Pilne powiadomienie dotyczące bezpieczeństwa
Synergy™ Cranial (9733763) i StealthStation™ Cranial (9735585)
Niedokładny obraz cyklu głębokościomierza biopsyjnego
Aktualizacja oprogramowania

Nr referencyjny Medtronic: FA1204

Pilna informacja dotycząca bezpieczeństwa Synergy™ Cranial (9733763) i StealthStation™ Cranial (9735585) Niedokładny obraz cyklu głębokościomierza biopsyjnego Powiadomienie

Numer referencyjny Medtronic: FA1204

Rysunek 1 Nieprecyzyjność głębokościomierza biopsyjnego widoczna podczas obrazowania nawigacji

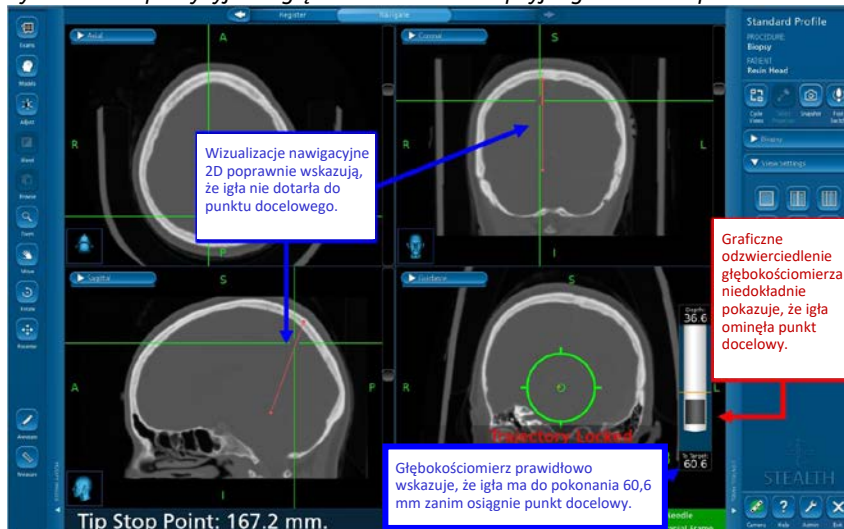
W dniu 9 czerwca 2021 r. do firmy Medtronic zgłoszono zastrzeżenie, iż istnieje możliwość wystąpienia nieprawidłowości na ekranie wskaźnika głębokości biopsji podczas nawigacji związanej z zabiegiem biopsji czaszki. Oprogramowanie może wejść w stan, w którym wskaźnik głębokości biopsji nie jest już zsynchronizowany z pozostałymi informacjami nawigacyjnymi na ekranie i wyświetla niedokładne położenie igły biopsyjnej.

Wykonanie tych czynności może spowodować, że wyświetlacz graficzny głębokościomierza biopsji będzie nieprawidłowo obrazował końcówkę igły biopsyjnej. Graficznie odzwierciedlona igła biopsyjna może zostać wyświetlona w pozycji, która nie odpowiada rzeczywistej fizycznej pozycji igły biopsyjnej, co może skutkować potencjalną biopsją zdrowej tkanki lub uszkodzeniem krytycznych struktur.

- Firma Medtronic zaleca, aby **NIE** wyłączać funkcji **Guidance View (Widok naprowadzający)** po zablokowaniu trajektorii biopsji w oprogramowaniu Cranial.
- Po zablokowaniu trajektorii nawigacji igły biopsyjnej zawsze upewnij się, funkcja **Guidance View (Widok naprowadzający)** pozostaje aktywna w co najmniej jednym kwadrancie układu ekranu.

- **Krok 1:** Zastoń pole widzenia igły do biopsji lub ramki referencyjnej, aby spowodować **czzerwony stan**.
- **Krok 2:** **Powróć do stanu zielonego**, nie zasłaniając już pola widzenia igły do biopsji i ramki referencyjnej.
- **Krok 3:** Użyj ikony **Cycle Views (Przełącz widoki)**, aby odświeżyć widok nawigacji i potwierdź, że grafika wskaźnika głębokości biopsji odpowiada odległości do wartości docelowych oraz pozycji do informacji celu dostarczonej przez celowniki 2D.
- **Krok 4:** **Wizualnie potwierdź dokładność** przed kontynuowaniem nawigacji.
